OGGETTO: *Progetto di un impianto eolico denominato "Macchialupo", costituito da 10 aerogeneratori da 6,2 MW, per una potenza complessiva di 62 MW, da realizzarsi nei comuni di Lacedonia (AV), Aquilonia (AV), Monteverde (AV), Scampitella (AV), Sant'Agata di Puglia (FG), Rocchetta Sant'Antonio (FG).*

*Valutazione Impatto Ambientale (PNIEC-PNRR) 10263 – OSSERVAZIONI*

prof. Antonio VELLA in qualità di legale rappresentante del Comune di MONTEVERDE (AV)

Figura 5 Immagine dal sito *Vincoli in Rete – MiC*

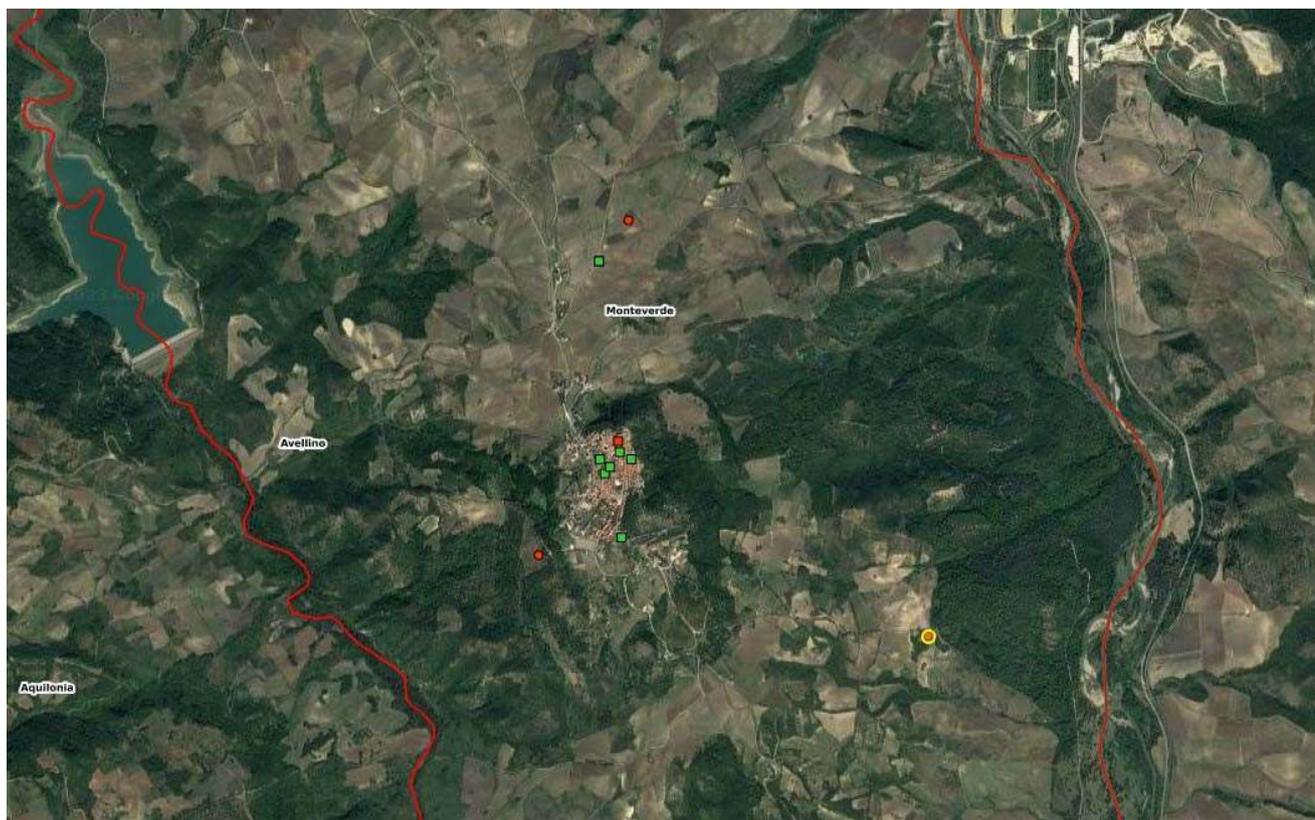
1) Il proponente nel definire l'“**Area di intervento** dell'impianto eolico” come esente da beni architettonici vincolati o aree archeologiche ecc. omette di esporre che nell' **Area di impatto** dell'impianto eolico sono presenti numerosi beni architettonici vincolati ai sensi del D.Lgs. 42/2004, laddove le risultanze degli studi disponibili mostrano la zona intessuta da una fitta rete di beni culturali, e trovano conferma in archivi ufficiali (a solo titolo di esempio: <http://vincoliinrete.beniculturali.it/> .
